COMUNE DI NAPOLI

Area Viabilità e Trasporto Pubblico
Servizio Viabilità e Traffico

Oggetto: Proposta di Piano urbanistico attuativo (PUA) di iniziativa privata per la realizzazione di una media struttura di vendita, di un impianto di distribuzione-carburante e area verde ad uso pubblico su un'area in via Pironti a Ponticelli. Conferenza di servizi ai sensi dell'art. 14 della legge 241/90 in forma semplificata ed asincrona (Rif. PG/2019/365282 del 19/04/2019 e PG/2019/476276 del 30/05/2019).

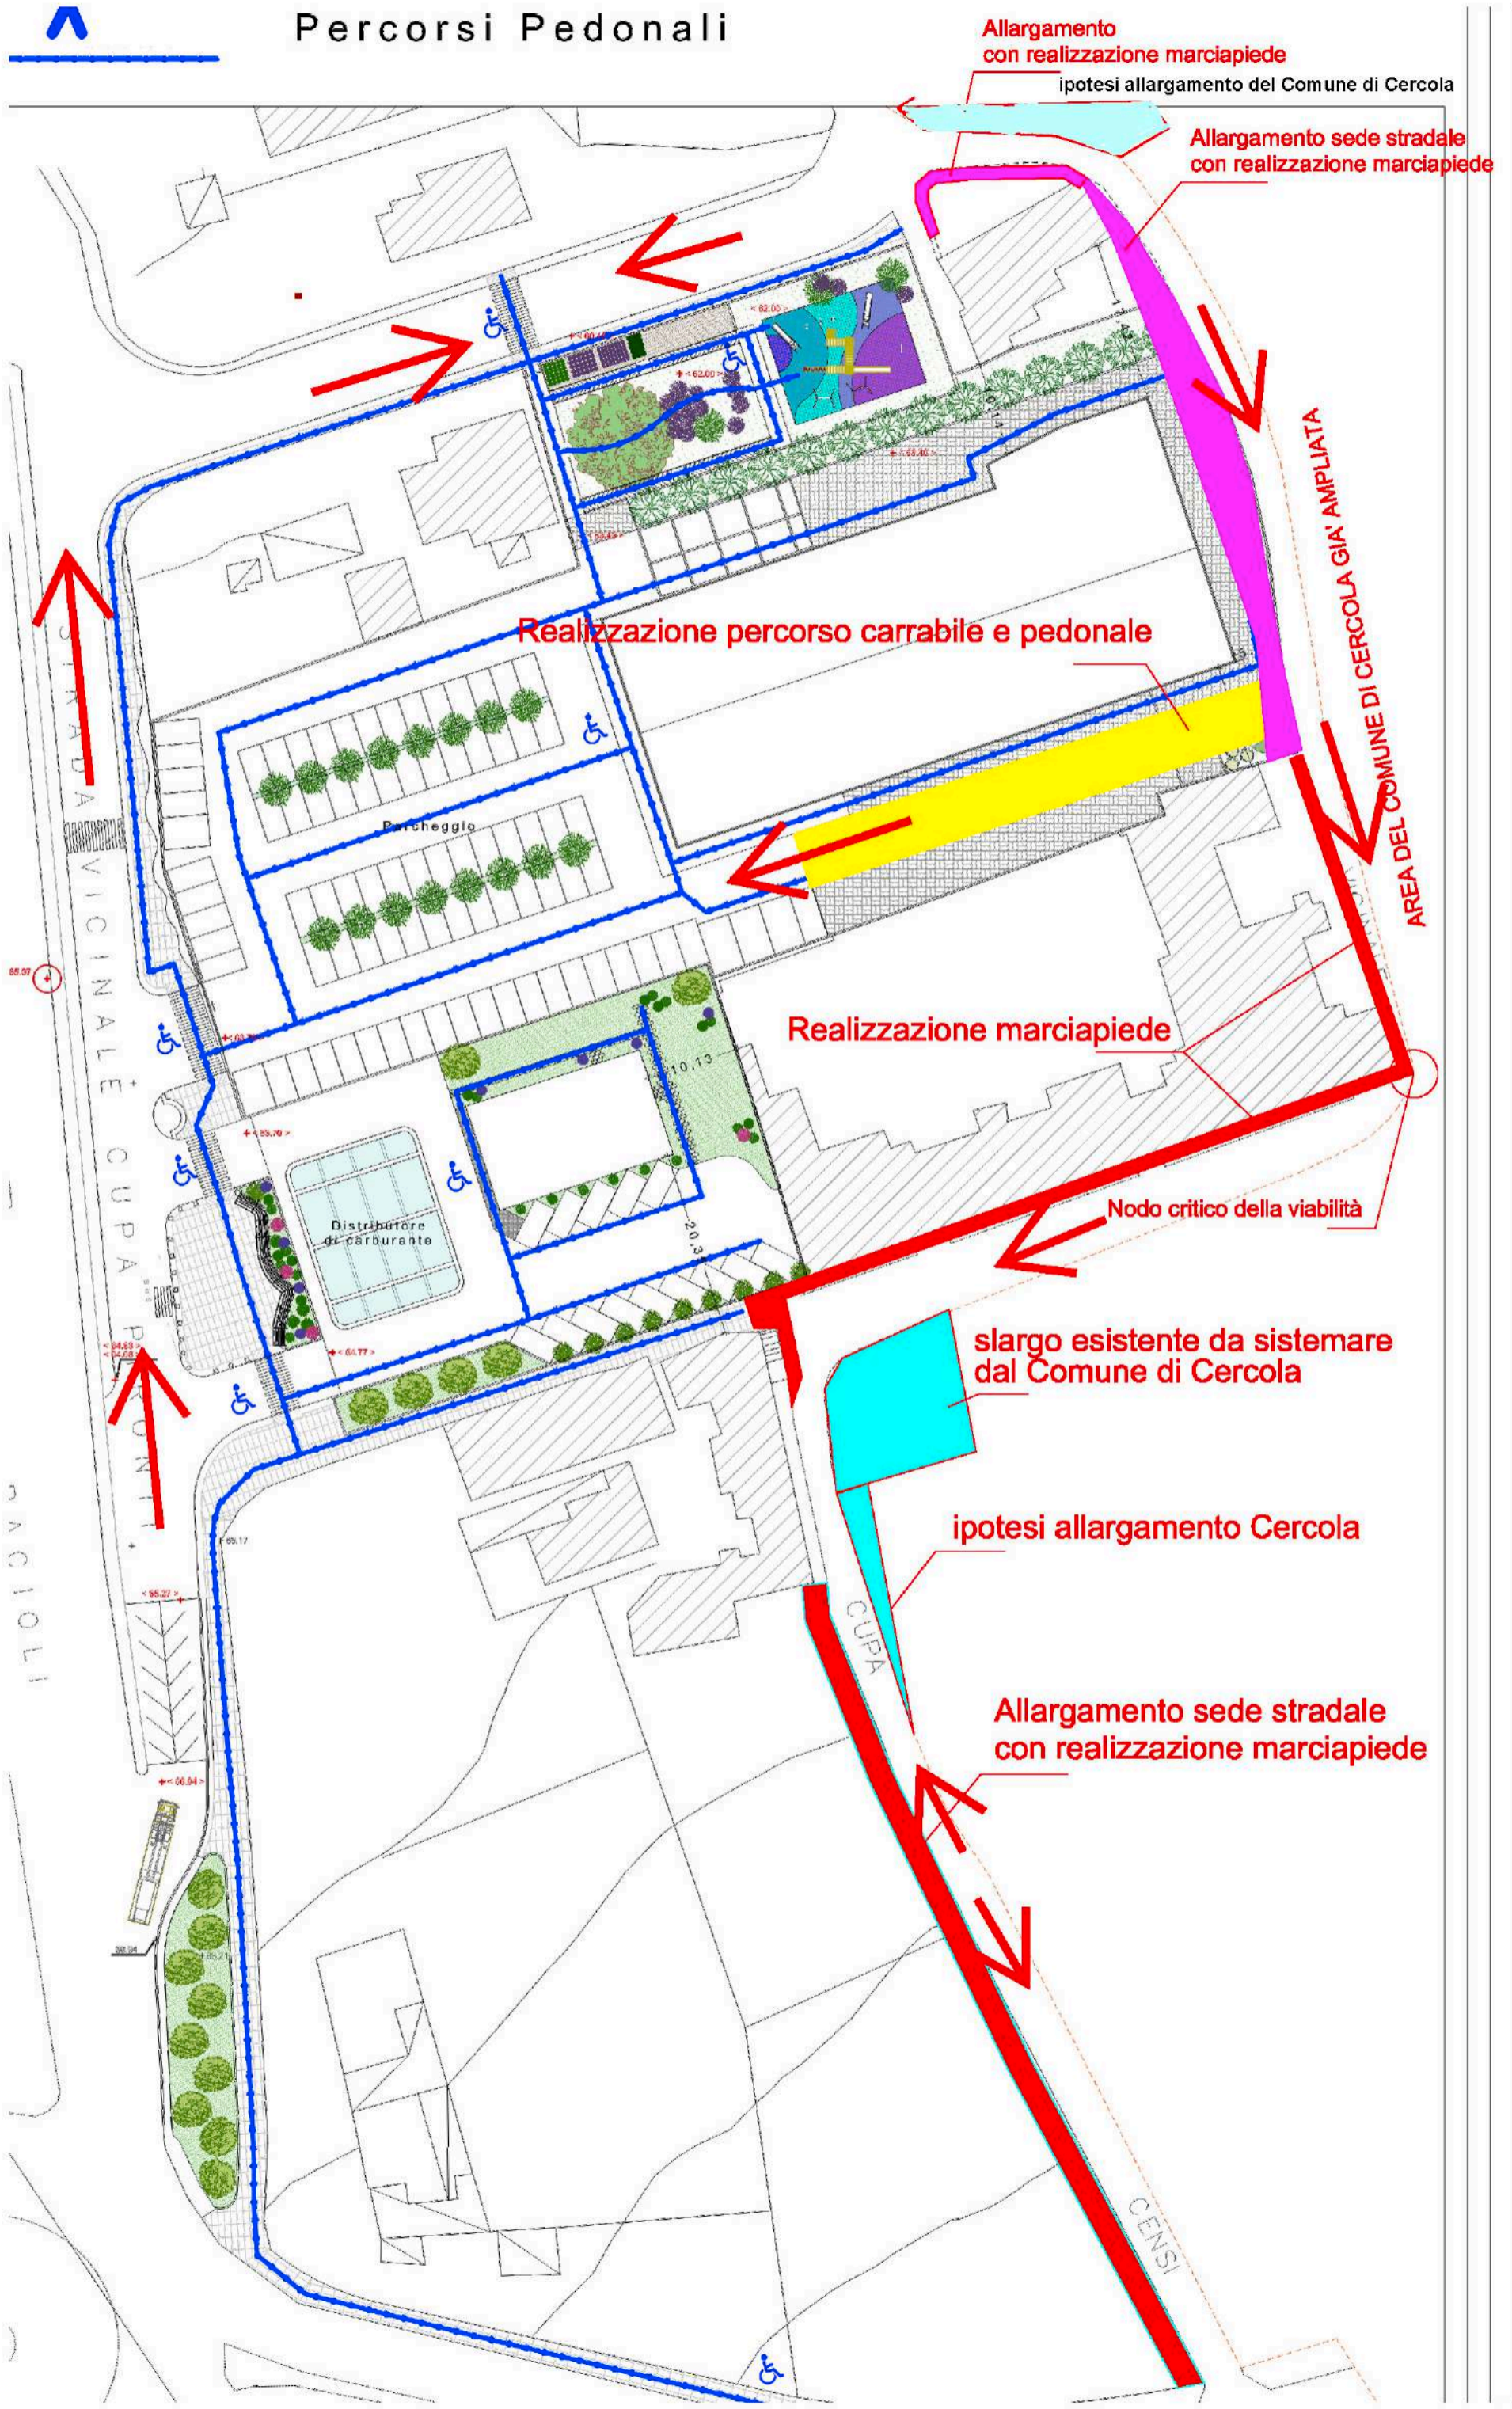
Con riferimento all'oggetto, in seguito ad una attenta disamine degli elaborati progettuali, lo scrivente ufficio allega alla presente uno schema esemplificativo in merito ad alcune criticità funzionali riscontrate e, pertanto, alcune osservazioni in merito alla proposta inoltrata.

Il progetto, se ben definisce le opere che insistono sulla via vicinale Pironti, strada di accesso all'area di ricadenza dell'intervento, nulla formula in merito alle molteplici criticità, tra l'altro note, che sussistono sulla strada intercomunale di via Censi dell'Arco, tant'è che non risulta alcuna report grafico in merito alla stato dei luoghi, su quanto già eseguito ed incorso di realizzazione lungo il confine con il Ns Comune. Nel grafico allegato, volutamente sono state individuate due zone critiche: il primo è relativo ad uno slargo esistente, il secondo ad un restringimento della sede stradale via Censi dell'Arco. Criticità che già condizionano fortemente la viabilità della zona, ed in seguito all'attuazione del P.U.A. in esame, risulteranno ancora più aggravate. Pertanto, si ritiene che l'intervento proposta non debba unicamente analizzare i flussi ricadenti sul territorio del Comune di Napoli, bensì, debba essere estesa anche sul versante della via Censi dell'Arco, a confine con lo scrivente Comune. All'uopo si è provveduto ad individuare, sempre nell'allegato grafico, appositi interventi, nell'ottica di una rivisitazione dei flussi veicolari dell'intera area, e che si possono così sintetizzare:

- a) Media Struttura, lato via Censi dell'Arco: allargamento sede stradale con realizzazione di adeguato marciapiede pubblico, da prolungare verso nord, in modo da poter creare un senso continuo di percorrenza;*
- b) Media Struttura, lato via Censi dell'Arco: realizzazione di una connessione pedonale e carrabile tra via Censi e vicinale Pironti, ad un senso di marcia;*
- c) Allargamento sede stradale con realizzazione di adeguato marciapiede pubblico, da prolungare verso nord, in modo da poter creare un senso continuo di percorrenza;*
- d) Zona distributore carburanti: prolungamento della sede pedonale lungo via Censi dell'Arco;*

e) *Area Comune di Napoli prospiciente via San Francesco: allargamento della sede stradale con realizzazione di adeguato marciapiede pubblico;*

Nell'ottica di una attuazione dei suddetti interventi, parallelamente, risulterà plausibile, da parte del Comune di Cercola, l'allargamento dell'esistente slargo con ampliamento della sede stradale, al fine di migliorare la linea di flusso (cfr grafico). Altresì, risulterebbe attuabile la istituzione di appositi sensi unici di marcia, per alcuni tratti, al fine di decongestionare la viabilità su via Censi dell'Arco, ovvero, si potrebbe ipotizzare:

- 1. Tratto iniziale di via Censi dell'Arco, fino all'altezza dello slargo, a doppio senso di circolazione: occorre all'uopo che il Comune di Napoli prolunghi lo spartitraffico di via San Francesco sino alla rotatoria prospiciente all'Ospedale del Mare;*
- 2. Secondo tratto di via Censi dell'Arco, senso unico a uscire (direttrice via San Francesco);*
- 3. Secondo rotatorio circoscrivente l'area della media struttura, oraria.*
